## Artikelersetzung Spannrolle 531 0069 10 und 531 0071 10 in 531 0250 10

J8S 2.1 D, 2.1 TD

**531 0250 10**

**Bild 1: Darstellung der Ersetzung**

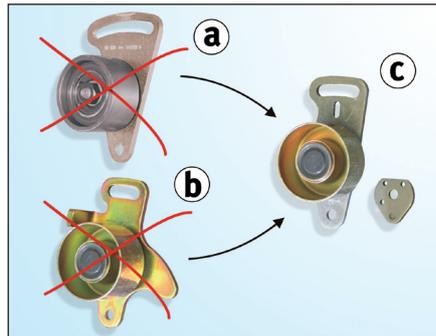
Die beiden Spannrollen **531 0069 10** und **531 0071 10** sind **nicht** mehr lieferbar und wurden durch die Spannrolle **531 0250 10** ersetzt (siehe **Bild 1**).

Die Spannrolle **531 0250 10** besteht aus zwei Teilen:

- Spannrolle mit Grundträger
- Distanzplatte

- a) Spannrolle 531 0071 10  
b) Spannrolle 531 0069 10  
c) Spannrolle **531 0250 10**

1. Motor gemäß Herstellerangaben auf Position bringen
2. Alte Spannrolle demontieren (Feder und Hülse werden **nicht** mehr benötigt)
3. Neue Spannrolle montieren (die alten Schrauben können wiederverwendet werden)
4. Zahnriemen mit dafür vorgesehenem Werkzeug spannen
5. Befestigungsschrauben gemäß Herstellervorgaben festziehen
6. Kurbelwelle von Hand zwei Umdrehungen in Motordrehrichtung drehen
7. Zahnriemenspannung mit geeignetem Messgerät prüfen, ggf. Zahnriemenspannung korrigieren (Schritte 4 bis 6 wiederholen)
